Mission régionale d'autorité environnementale

**Avis sur le projet d'extension et d'exploitation d'une plateforme
logistique**

à Erstein (67)

n°MRAe 2021APGE71

Illustration : Cartographie du panache de pollution au tétrachlorure de carbone campagne 2020

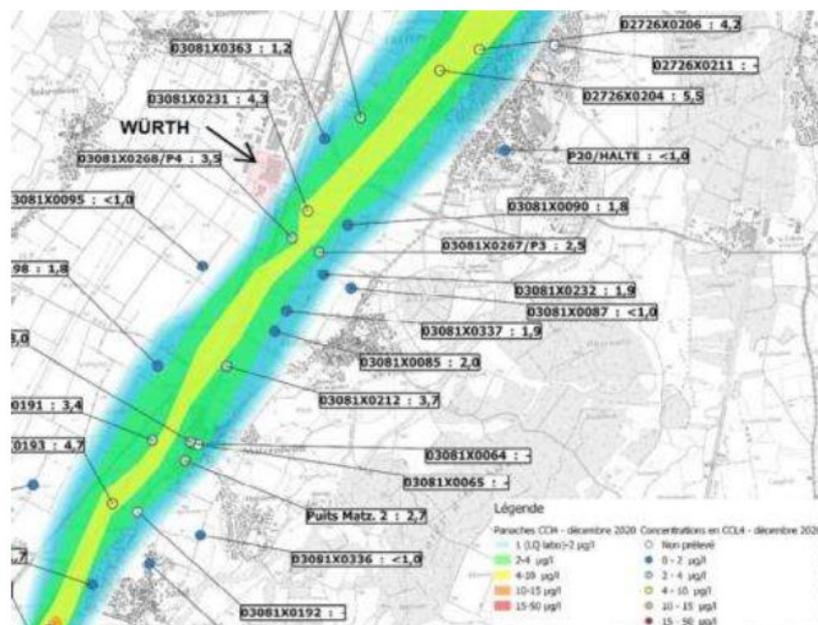
Le dossier précise que le site de la société Würth n'est pas concerné par le panache de pollution au tétrachlorure de carbone. Toutefois, le projet inclut la réalisation et l'exploitation d'un forage de rabattement pendant la durée des travaux de construction des bâtiments (pour empêcher l'inondation du chantier) et plusieurs forages pour la défense incendie, ce qui induit le risque d'attirer le panache de pollution vers ces forages.

L'Ae regrette que l'influence, sur le panache de pollution, des prélèvements nécessaires à la phase travaux ou pour la défense incendie n'ait pas été étudiée pour les ouvrages de Würth France eux-mêmes et aussi pour les ouvrages des tiers situés à proximité (dont des forages de défense incendie). De même, les eaux de rabattement étant renvoyées vers la Scheer, l'Ae s'est interrogée sur une diffusion de la pollution constatée dans les eaux souterraines vers une masse d'eau superficielle.

- **présenter une analyse de l'impact des prélèvements sur le panache de pollution et de celle-ci sur ses ouvrages et sur les ouvrages proches ;**
- **préciser le rabattement attendu de la nappe ;**
- **proposer des mesures visant à éviter l'impact de son projet sur le panache de pollution et à défaut, préciser les mesures qu'il convient de mettre en place pour traiter le panache de pollution mobilisé par ses prélèvements ;**
- **proposer des mesures de compensation en cas de rabattement sur les forages voisins afin de sécuriser quantitativement (maintien des volumes disponibles) et qualitativement (ne pas répandre de l'eau polluée), à tout moment, la défense incendie des sites desservis par ces forages.**
